使用済セシウム吸着塔一時保管施設（第三施設）の変更 に係る実施計画変更認可申請について（補足説明資料）

2022年12月23日

東京電力ホールディングス株式会社

本申請は、使用済セシウム吸着塔一時保管施設（第三施設）のうち、HIC格納用ボックスカルバート192基分を増設することでHIC保管容量を確保し、ALPSの安定運転に資する事を目的としている。

3 - 2. 使用済セシウム吸着塔一時保管施設（第三施設）概略図

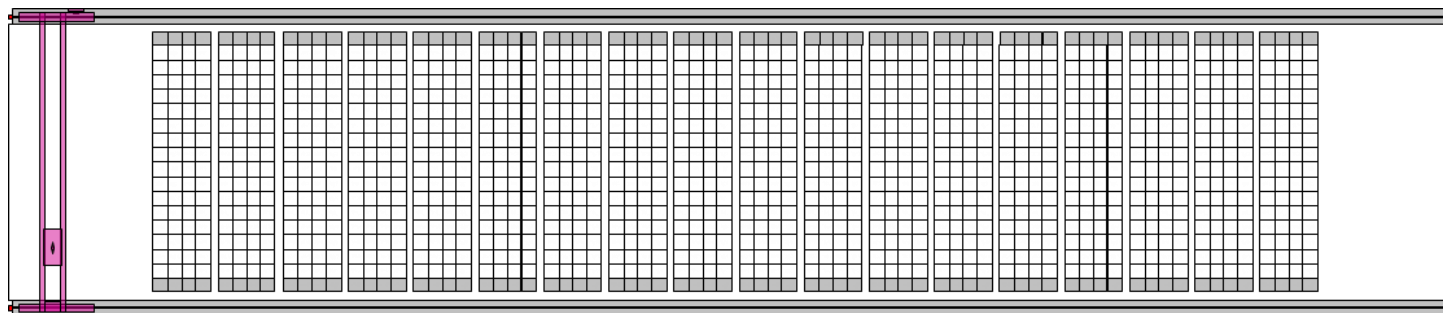
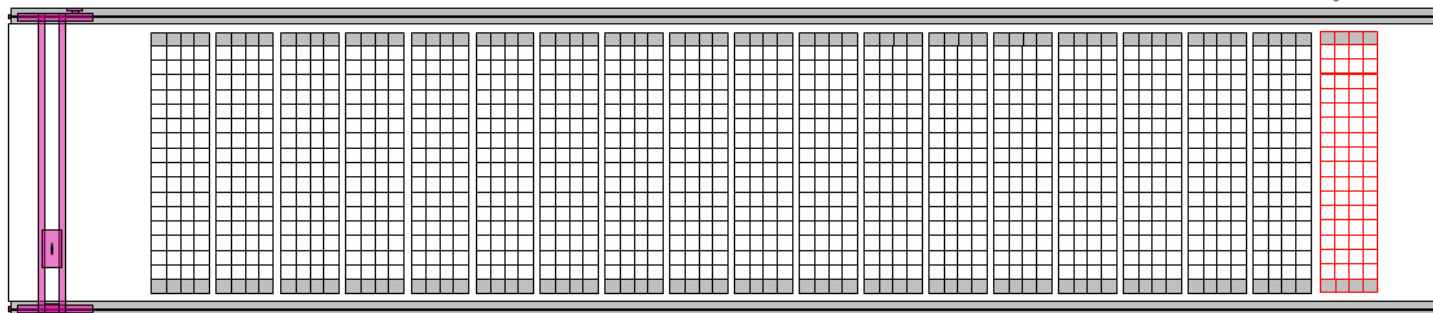
- HIC格納用ボックスカルバート192基分を増設することでHIC保管容量は3,648基となる。

主要設備概要図

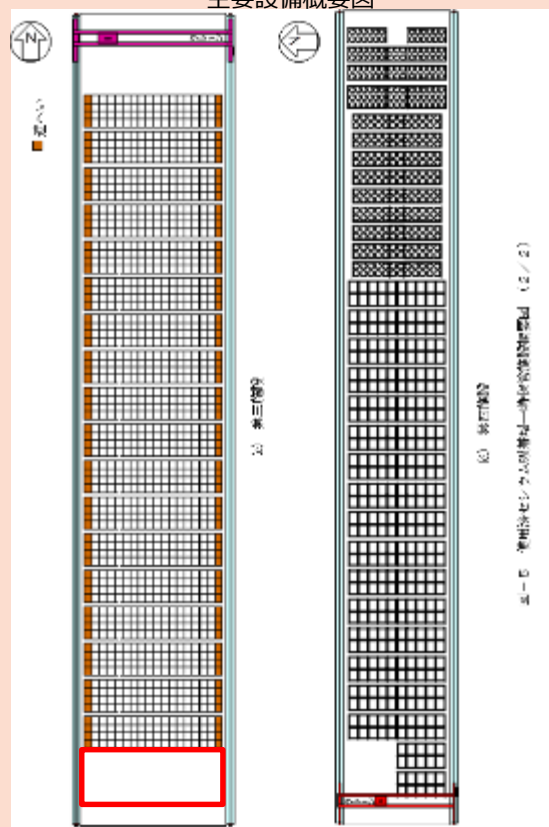
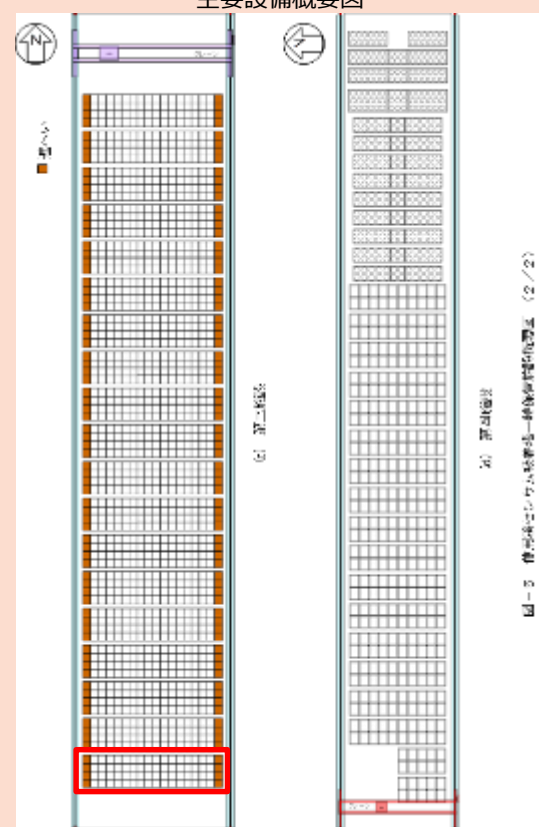
添付資料 - 2

図1 第三施設概要

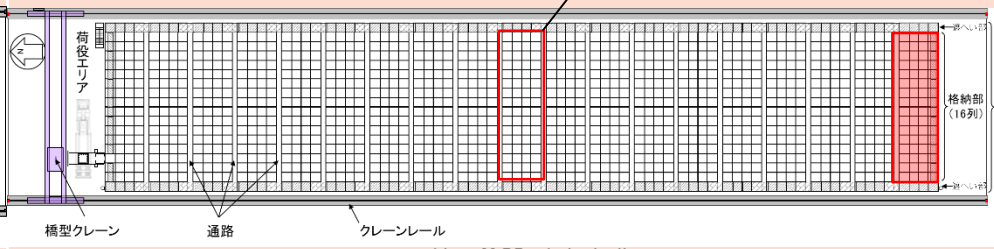
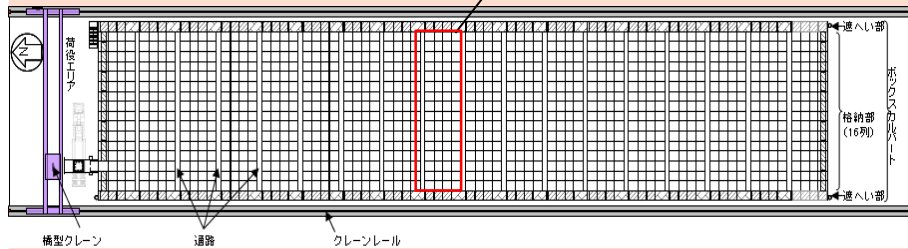
2.基本設計
 2.1設計概要
 本施設はHICを取扱うための橋形クレーン、遮へい機能を有する蓋付きコンクリート製ボックスカルバート等により構成し、本施設におけるHICの貯蔵体数は**3456**基（3段積×4列×16行×**18**ブロック）とする(図1)。

2.基本設計
 2.1設計概要
 本施設はHICを取扱うための橋形クレーン、遮へい機能を有する蓋付きコンクリート製ボックスカルバート等により構成し、本施設におけるHICの貯蔵体数は**3648**基（3段積×4列×16行×**19**ブロック）とする(図1)。
なお、万一のHIC落下破損による漏えい時にHICを移設して漏えい物の回収等を行えるよう、十分な移設スペースを第二施設及び第三施設に確保する。

補正にて文章を追加する

図7 漏えい検出器設置図

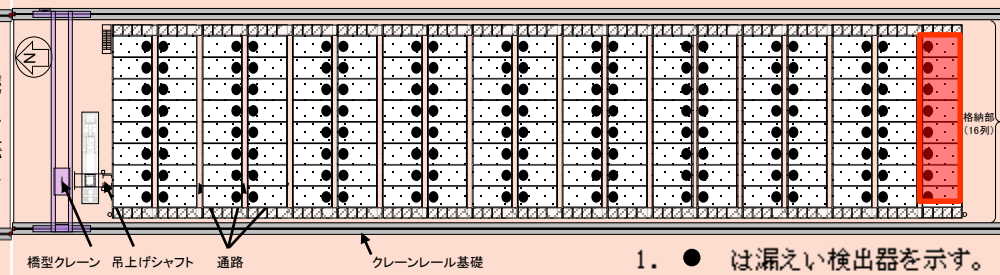
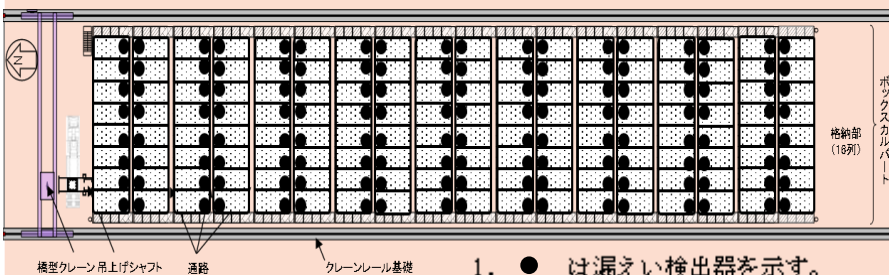
漏えい検出器未設置のエリアについては、底部に漏えい物の流れ込みがないことを容易に確認できるように、ボックスカルバート連結範囲(図12参照)ごとに偏りなく選んだ4ヶ所を空き運用として漏えいの有無を確認する。連結範囲ごとに格納開始から1ヶ月ごとに1回(4ヶ所、以下同じ)、格納完了後の1ヶ月以内に1回、以後3ヶ月以内ごとに1回の確認を行う。

(記載の削除)

図10 ボックスカルバート概要図

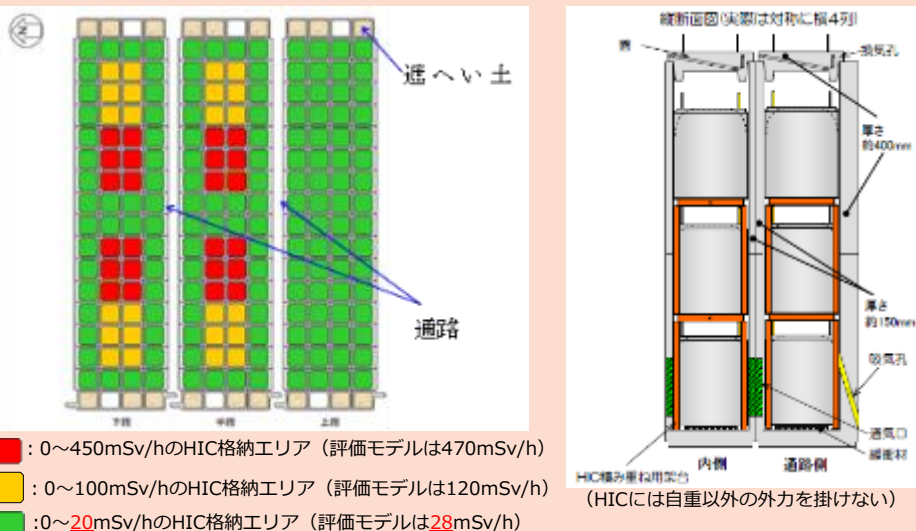
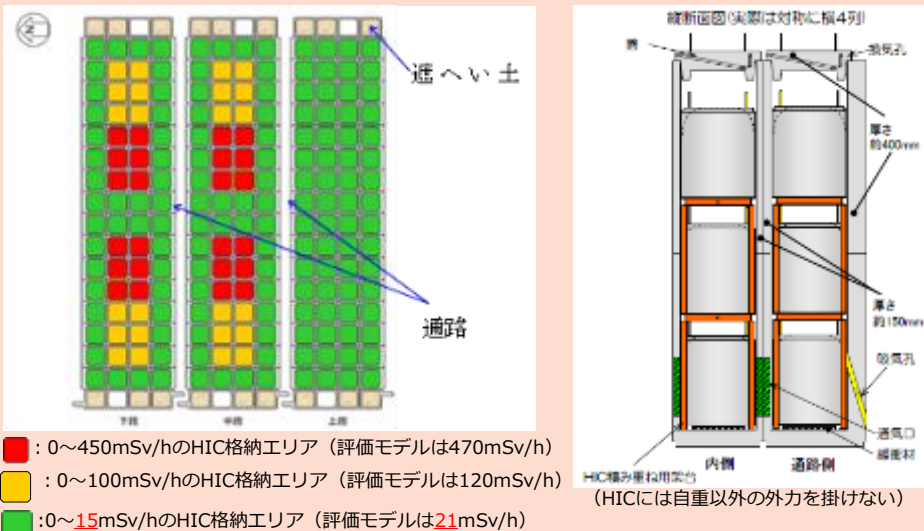
敷地境界線量評価に際しては、高線量HICとして第Ⅲ編3.2.2.2表2.2.2-1にいうスラリー（鉄共沈処理）入りHIC432体及び吸着材3入りHIC432体を、低線量HICとして同じくスラリー（炭酸塩沈殿処理）入りHIC2592体をモデル化（図10は1ブロック分のみの配置を示す）している。

敷地境界線量評価に際しては、高線量HICとして「Ⅲ特定原子力施設の保安 第3編2.2.2敷地内各施設からの直接線ならびにスカイシャイン線による実効線量」表2.2.2-1におけるスラリー（鉄共沈処理）入りHIC456体及び吸着材3入りHIC456体を、低線量HICとして同じくスラリー（炭酸塩沈殿処理）入りHIC2736体をモデル化（図10は1ブロック分のみの配置を示す）している。

↑緑エリアの制限値を変更しない。
(補正で反映)

6. H I C保管容量の推移について

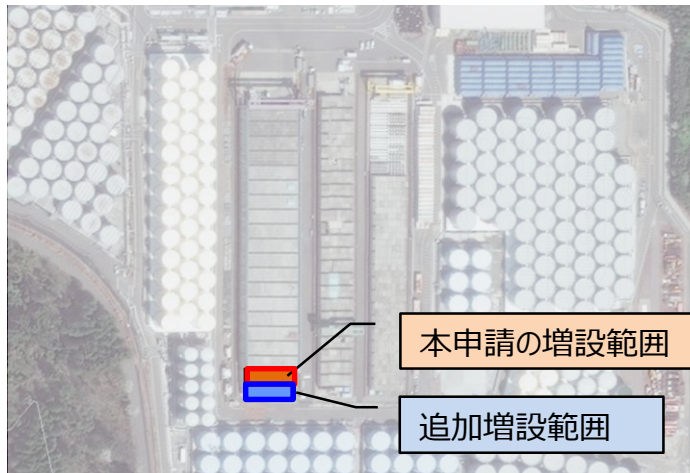
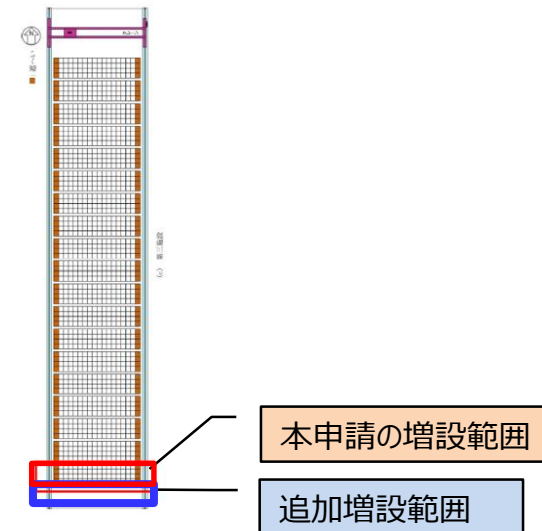
- 既に実施計画の認可を受けているHIC保管容量（4,192基）に加え、本申請により増設する第三施設の192基（下図、赤枠部分）の追加およびHIC発生量低減対策によりHICの保管容量ひっ迫時期は、2025年6月頃としている。
- 上記に加え、さらに192基（下図、青枠部分）の増設エリアを確保しており、合計4,576基のHIC保管容量とする。（本申請の範囲外）
- 以上の措置により、多核種除去設備及び増設多核種除去設備から発生する使用済HICの十分な保管容量の確保を行う。

8. 漏えい物の回収対応について

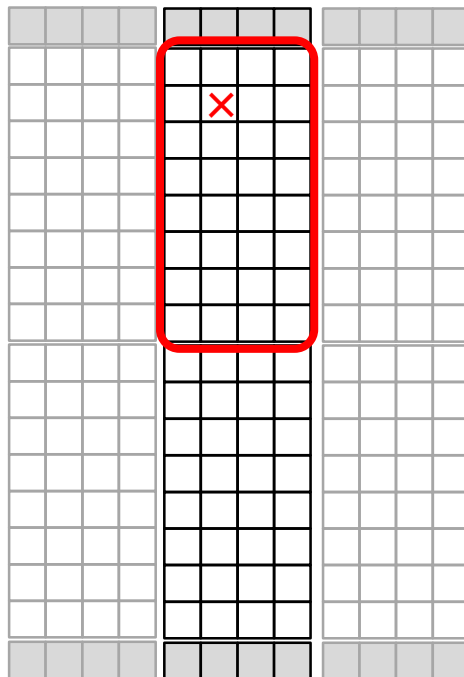
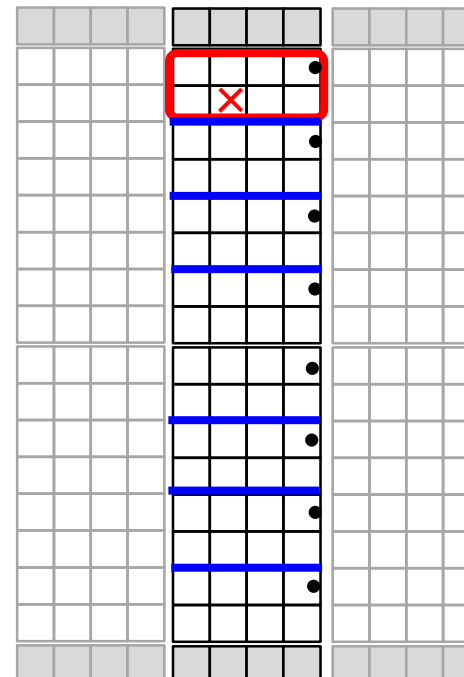
隣り合うボックスカルバート(B C)との仕切が低く、漏えい検出器が無かったため、漏えい状況確認のためにはB C群1つに格納する最大96基(8[縦]×4[横]×3[段])の確認が必要。

このため、最大HIC基数(96基)の移設スペースを確保することとしていた。

B C群の内部をパーティションプレートでかさ上げし、各グルーピングに漏えい検出器を設置したため、漏えい状況確認は最大24基(2[縦]×4[横]×3[段])の確認で実施可能。また、従前の運用を踏まえ、漏えい範囲の確認方法を確立。

このため、9基の移設スペースがあれば漏えい物の回収対応が可能。
